**URVINCOS**  
SERVICIOS DE URBANIZACIÓN

Por solicitud en la mesa de trabajo antes mencionada, y en respuesta al Oficio Nro. GADDMQ-PM-SAUOS-2020-0323-O del 12 de diciembre de 2020; damos continuidad adjuntando las observaciones e inquietudes del informe jurídico con asunto: Reforma de la Urbanización Tréboles del Sur, Exp: PM No. 2020-00395.

**Asunto:** Modificatoria Urbanización "TRÉBOLES DEL SUR" (Ref. GDOC No. 2018-084270)

MODIFICATORIA AL TRAZADO VIAL DEBIDO AL DESPLAZAMIENTO DEL EJE DE LA VÍA DENOMINADA PADRE CAROLO, ELIMINACIÓN DE LAS CURVAS DE RETORNO DE LAS CALLES "M", "N", "X", "Y", ELIMINACIÓN DEL PASAJE PEATONAL Y DE LA VÍA DE DESACELERACIÓN, APROBACIÓN DEL PASAJE 8 Y PASAJE 14, MODIFICATORIA A LAS TRAYECTORIAS DE LAS CALLES "T", "U", MODIFICATORIA DEL CRUCE DE VÍAS PROYECTADAS CON LA RED DE ALTA TENSIÓN Y AV. ESCALÓN 1 Y PROLONGACIÓN DE LA "CALLE 9", DENTRO DE LA REFORMA DEL PLANO APROBADO DE LA URBANIZACIÓN TREBOLES DEL SUR, PARROQUIA QUITUMBE.

ETAPA C – URBANIZACIÓN TRÉBOLES DEL SUR – CORRECIÓN AL PLANO TRAMO QUEBRADA, MZ 52 Y MZ 53  
– ÁREA VERDE

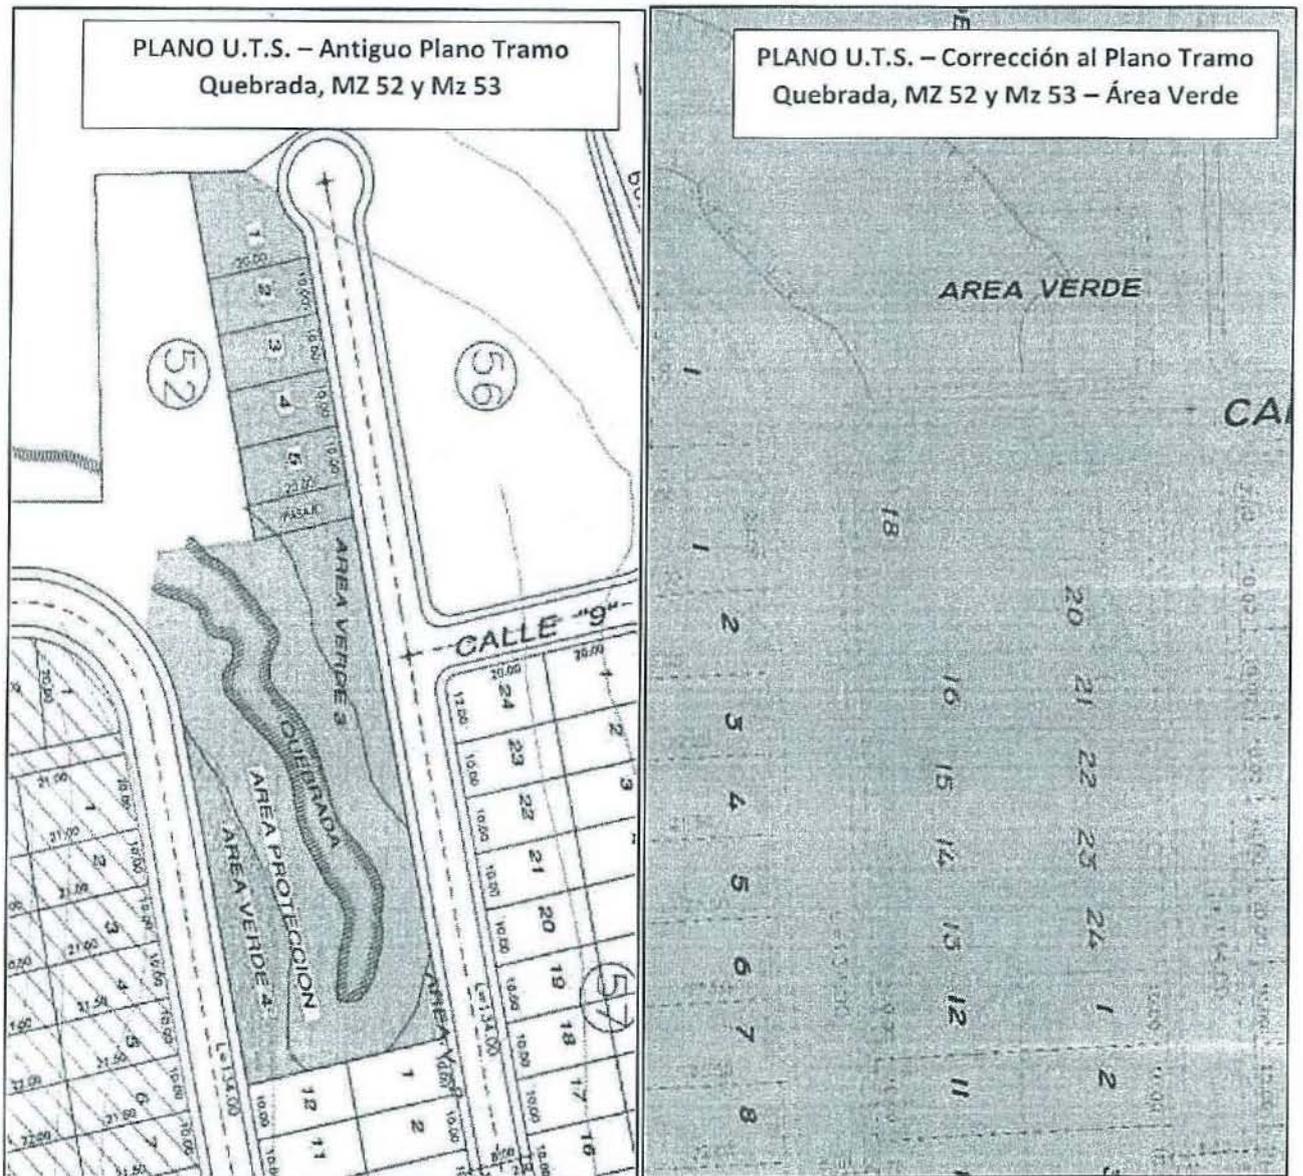
7. En la denominada Etapa C, se solicita la modificatoria por un error en el trazado de la antigua quebrada. La Constructora Urvincos ha revisado el trazado con la unidad de Catastros de la Municipalidad y han manifestado que se debe solicitar la adjudicación o incluir en la modificatoria.

1 MANZANA 53 CONFORMADA NUEVAMENTE, Y 1 MANZANA ELIMINADA MZ 52 Y CAMBIO DE ESPACIO DE  
ÁREA VERDE.

En la visita técnica se verifica que la quebrada no está ubicada conforme el plano lo indica; sobre esta superficie se encuentra ubicada la Mz. 53 y el área real donde está ubicada la quebrada ha sido dejada como área verde y la Mz. 52 que estaba planificada para la venta, ha sido eliminada.

**ETAPA C – URBANIZACIÓN TRÉBOLES DEL SUR – MZ 60 – BARRIO SAN MARTIN**  
**3 LOTES DE LA MZ 60 AFECTADOS CON LA CONFORMACIÓN DEL BARRIO SAN MARTIN**

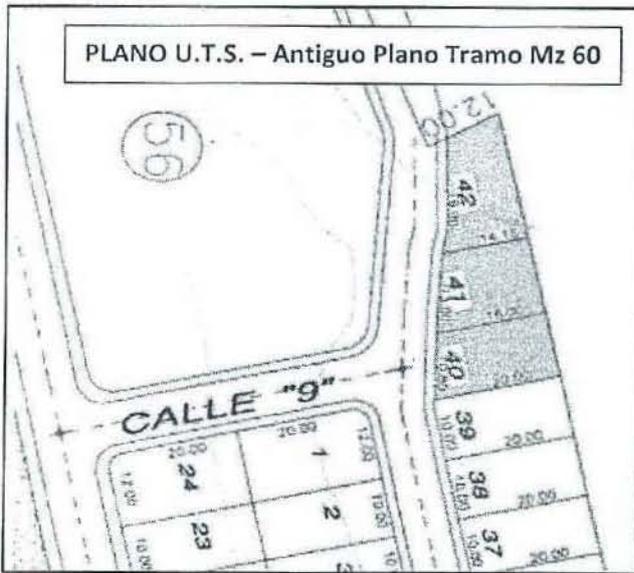
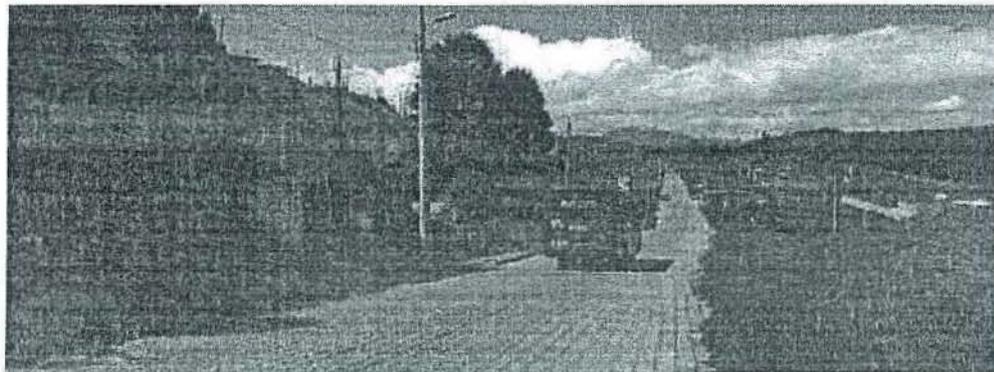
8. En la denominada Etapa C, se pide la modificatoria por la conformación del Barrio San Martín, los 3 primeros lotes de la Urbanización Tréboles del Sur, Mz 60; se ven afectados puesto que la Urbanización San Martín, colindante al proyecto se ingresó unos metros más debido a un nuevo trazado.

En visita técnica se verifica que 3 lotes de la Urbanización Tréboles del Sur, se ven afectados en el metraje debido a que el Barrio San Martín ingresó en algunos metros a los predios del proyecto. Aquellos lotes no han sido vendidos, ni construidos.
